Acuerdo 1044 Por el cual se aprueba la actualización de los límites de generación y absorción de potencia reactiva de las unidades 1, 2 y 3 de la planta de generación Miel 1 y las respectivas curvas de carga

1044

1 Marzo, 2018

UNIDAD 1

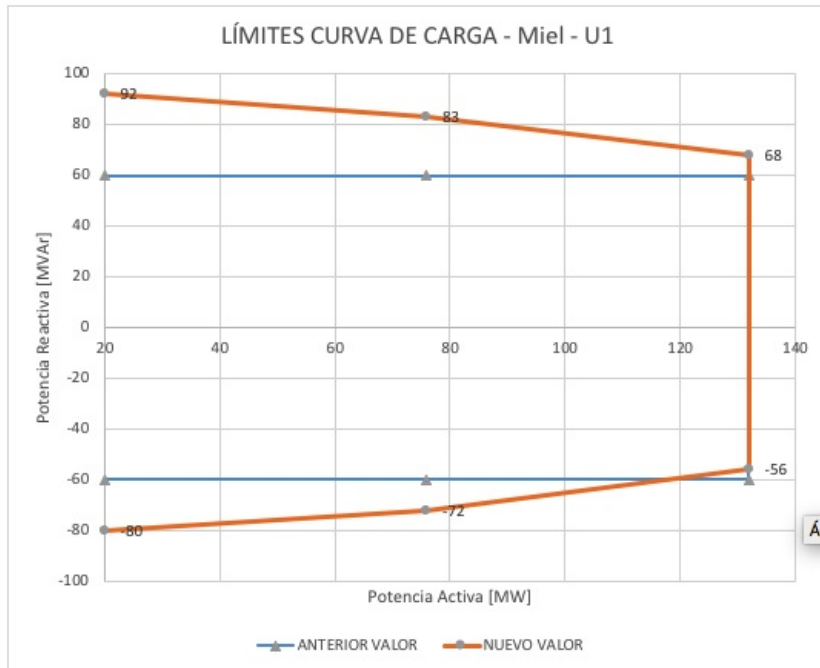
- 1** Aprobar la declaración de una nueva curva operativa de carga de las unidades 1, 2 y 3 de la planta de generación Miel 1, en la que se define la capacidad para entrega y absorción de potencia reactiva de la unidad en función de la potencia activa generada así:

Capacidad de Generación de Reactivos en:	VALOR ANTERIOR	VALOR POSTERIOR
P[MW]	Q [MVar]	Q [MVar]
20	-60	-80
76	-60	-72
132	-60	-56
132	60	68
76	60	83
20	60	92
